ALTERAÇÃO DE PEÇAS - MODELO KO 31D/DI

INFORMATIVO TÉCNICO – 001/16

Publicado em	Abreviação	Revisão
20/06/2016	ITAQC_001/16	RER.00

ALTERAÇÃO DETALHADA	
PLACA DE CONTROLE 2016	
NOVA	**DESCRIÇÃO**
	PLACA COM SAÍDA DE TENSÃO PARA USINA PASSOU A SER EM TENSÃO ALTERNADA 110VAC, ALTERANDO O POSICIONAMENTO DO CONECTOR DA USINA.
DETALHE	**DESCRIÇÃO**

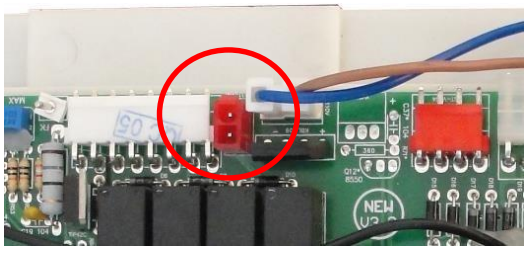
CONETOR DA USINA PASSA A TER DOIS PINOS E SER NA POSIÇÃO VERTICAL.
PLACA DE CONTROLE	
ATUAL	**DESCRIÇÃO**

PLACA POSSUI SAÍDA DE TENSÃO PARA USINA EM TENSÃO CONTINUA 5VDC.
	CONETOR DA USINA POSSUI TRES PINOS E POSSUI POSSIÇÃO HORIZONTAL, ASSIM COMO DEMAIS PINOS.

As peças novas serão compatíveis somente com os equipamentos posteriores ao processo VW-001/16. Para modelos anteriores, quando se fizer necessário a troca de uma das peças descrita acima (placa, painel ou usina) será necessário a substituição dos três componentes, devido à falta de compatibilidade entre modelos.
